Mission régionale d'autorité environnementale
ÎLE-DE-FRANCE

**Avis délibéré
de la Mission régionale d'autorité environnementale
d'Île-de-France sur le projet de construction d'un ensemble
immobilier sur la partie centrale de l'île Seguin
à Boulogne-Billancourt (92)**

N°MRAe 2021 – 1755
en date du 16/12/2021

Figure 2: Plan masse du projet Vivaldi, source : étude d'impact, p. 13, avec indications ajoutées par la MRAe

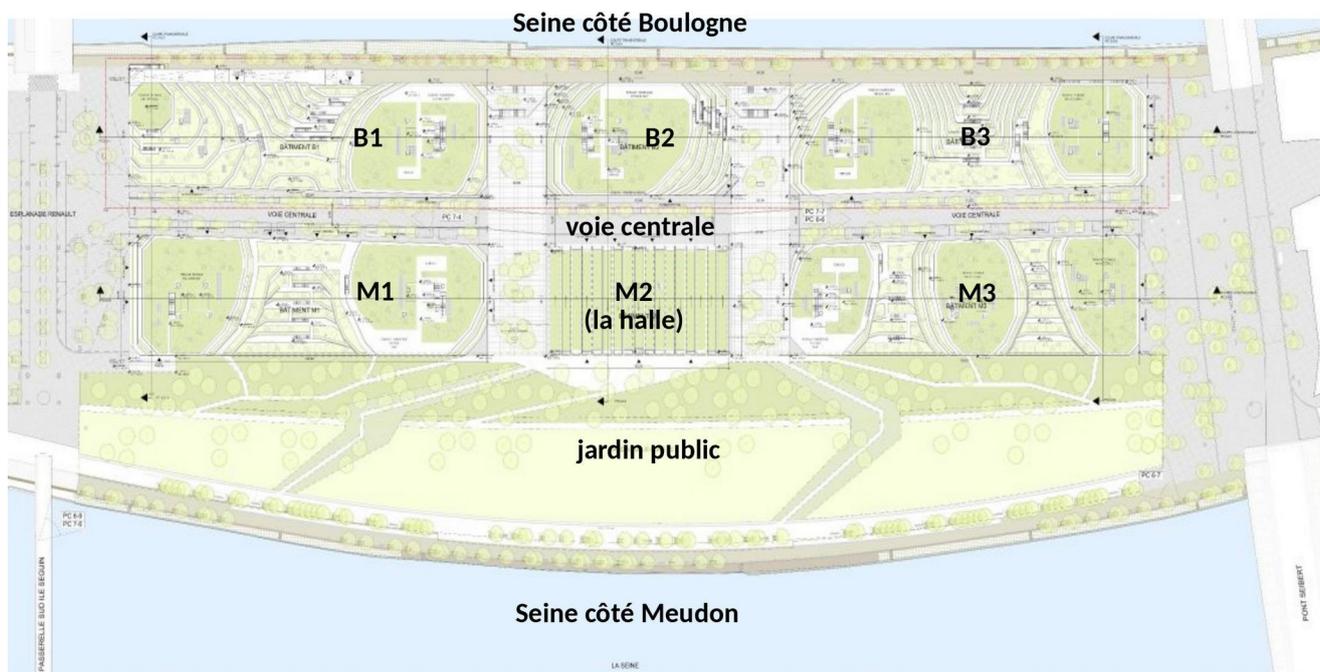
La MRAe note que les surfaces de plancher décrites ne sont pas présentées clairement au sein du dossier, ni les gabarits des immeubles. Ceux-ci apparaissent parfois contradictoires entre l'étude d'impact et certaines pièces du permis de construire (PC)⁴. Pour bien comprendre le projet, la consultation de pièces du PC, comme la notice architecturale (PC4), s'avère souvent nécessaire.

Figure 6: « Accessibilité piétonne et mobilité douce à l'île Seguin depuis les ponts et les passerelles », source : étude d'impact A.02, p. 42

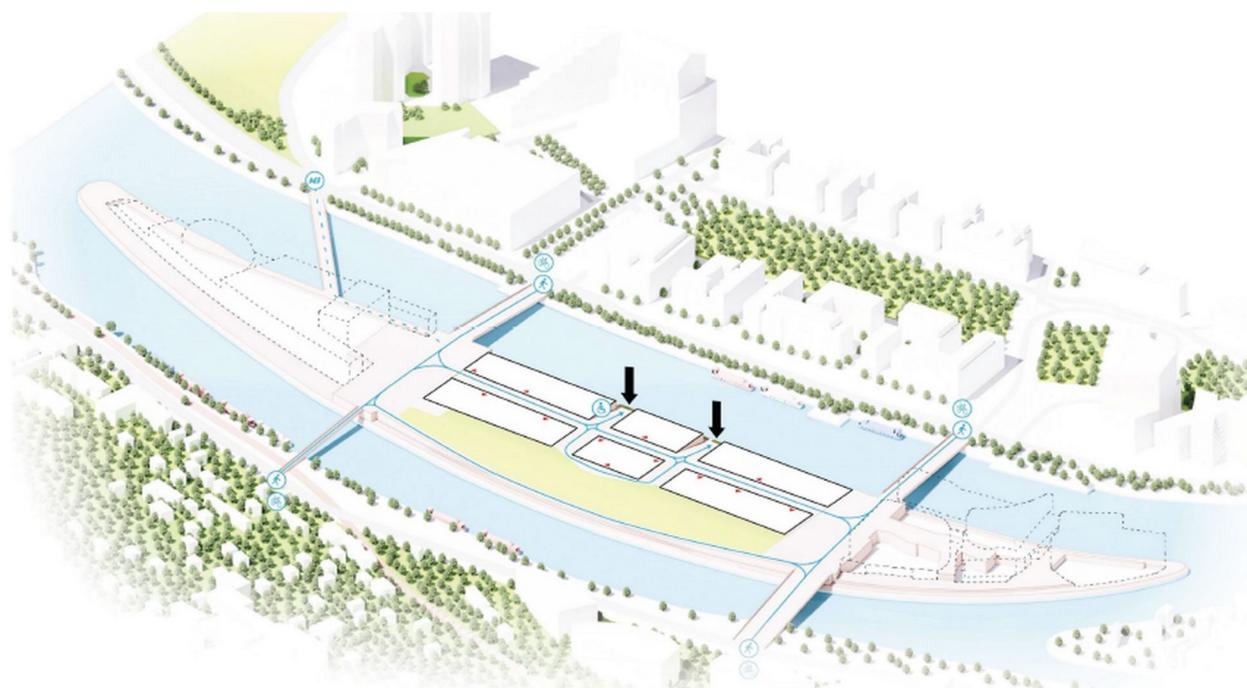
L'étude d'impact indique que le projet favorise l'usage des modes actifs, mais les aménagements prévus ne sont pas clairement identifiés (piste cyclable, cheminement piétons, etc.) notamment au niveau de la voie centrale, du jardin public et des berges (cf. supra). L'île étant présentée comme « dédiée aux mobilités douces » (A.01, p. 10) il y a lieu de démontrer et d'illustrer ce choix d'où la nécessité de développer la description des espaces publics. L'étude d'impact indique que les locaux pour les vélos seront situés en rez-de chaussée (A.02, p. 40), la notice architecturale précise que certains seront aménagés en mezzanine, accessibles via une goulotte³¹, ce qui peut constituer un frein à leur utilisation. Selon la MRAe, le maître d'ouvrage doit confirmer ce choix de localisation et justifier en quoi il favorise l'usage du vélo. De plus, l'étude d'impact n'évoque pas les places de stationnement vélo aménagées sur l'espace public.

Plus globalement, la MRAe souligne que l'étude d'impact ne présente pas d'étude stratégique précise sur les flux générés par le projet, croisant les différents modes de déplacements de laquelle pourrait découler les choix en matière de l'aménagement, de la localisation et du dimensionnement des stationnements automobiles et deux-roues.

(10) La MRAe recommande de produire une étude complète, actualisée et approfondie sur les mobilités qui englobe tous les modes de déplacements, expliciter les stratégies qui seront mises en place pour inciter les mobilités actives et justifier la localisation et le dimensionnement des stationnements automobiles et vélos qui en découlent.
